N/Réf. : BXL20177_709_PUN
Gest. : AH
V/Réf. : 2043-0150/04/2021-293PR
Corr. : P.-Y. LAMY
NOVA : 04/PFU/1835248

BRUXELLES. Quai des Usines 155 - 157 - Familistère Godin
DEMANDE DE PERMIS UNIQUE : Remplacer les châssis non d'origine extérieurs par des nouveaux châssis en bois suivant le modèle d'origine, y compris la pose de garde-corps métalliques. Modifier les hauteurs des portes d'entrée. Modifier les ouvertures en toiture. Adapter le mode de désenfumage et aménager les abords: plantations, éclairage, cabine haute tension.

Avis conforme de la CRMS

Nouveau châssis posé en façade avant (photo CRMS, mai 2023)

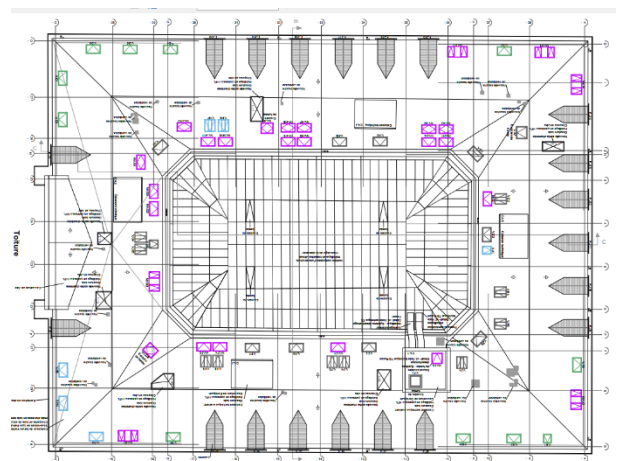
Les nouveaux châssis remplacent les menuiseries peu qualitatives posées dans les années 1990. Leur apparence extérieure est quasi identique à celle des châssis historiques conservés en façades intérieures du bâtiment.

Les nouvelles menuiseries respectent les caractéristiques esthétiques du Familistère en même temps qu'elles répondent aux exigences actuelles en termes énergétiques et de sécurité. **Le résultat final n'appelle pas de remarques d'ordre patrimonial. La Commission valide le renouvellement des châssis et l'ajout de garde-corps déjà mis en œuvre.**
